PYTANIA I ODPOWIEDZI

Zamawiający, Sąd Rejonowy w Świebodzinie informuje, że w związku z ogłoszonym postępowaniem w trybie przetargu nieograniczonego na Zaprojektowanie, dostawę i montaż urządzeń klimatyzacji dla pomieszczeń w budynku Sądu Rejonowego w Świebodzinie przy Parku Chopina 3 (nr sprawy ZP-2/2019) opublikowanego w Biuletynie Urzędu Zamówień Publicznych w dniu 20.08.2019r. pod numerem 587812-N-2019 niżej wymienione zapytania:

PROJEKTANT	IMIĘ I NAZWISKO	UPOWAHNIENIA	POLITYC.
OPRACOWAŁ	ANATOLI WROBLOWSKI	192/76/ZC	
SPRAWDZIŁ	ANATOLI SCHMIDT	191/77/ZC	
Data: 04 2005r.		Nr rys. E4

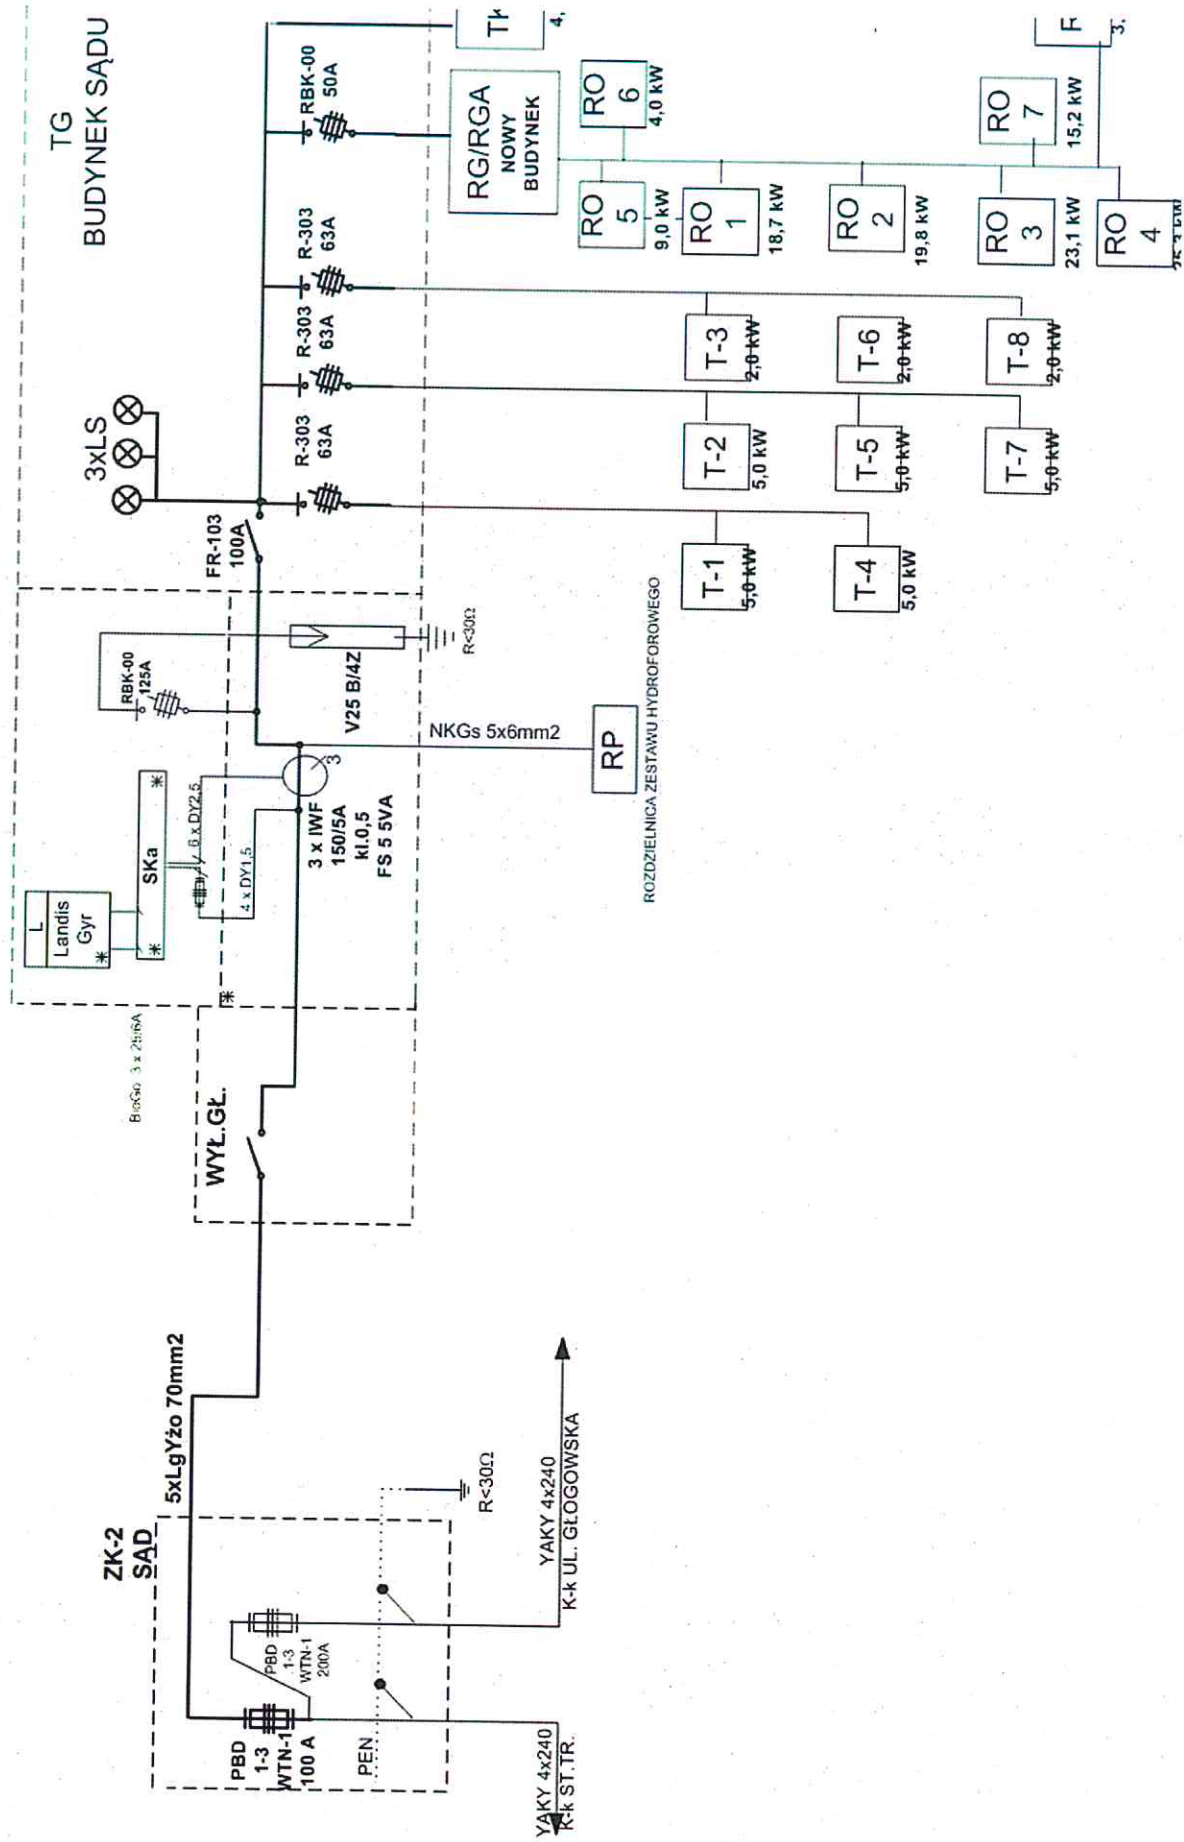
Proszę o przekazanie informacji nt. max dodatkowego obciążenia rozdzielnic elektrycznych (WLZ) w systemie trójfazowym w celu podłączenia jednostki wewnętrznej, wskazanie tej rozdzielnic lub wskazanie innego źródła dla podłączenia zabezpieczeń prądowych agregatu zewnętrznego.

W załączeniu schemat jednokreskowy rozdzielnic w budynku głównym Sądu. Każda ma opisaną moc zainstalowaną w kW. W każdej jest zapas mocy, tylko nie w każdej jest miejsce na zainstalowanie dodatkowych wyłączników (bezpieczników). Największy zapas mocy i miejsca mają rozdzielnice w nowej części budynku (typu RO) i rozdzielnica główna w przyziemiu nowej części (RG/RGA). W tej głównej jest miejsce i tu są już wyprowadzone obwody do istniejących klimatyzatorów w serwerowni i agregatów zewnętrznych na dachu.

Dodatkowo zamieszczamy przedmiotową rozdzielnię jako pomoc dla instalatorów w postępowaniu przetargowym. Istniejącą rozdzielnię można obejrzeć podczas wizji lokalnej.
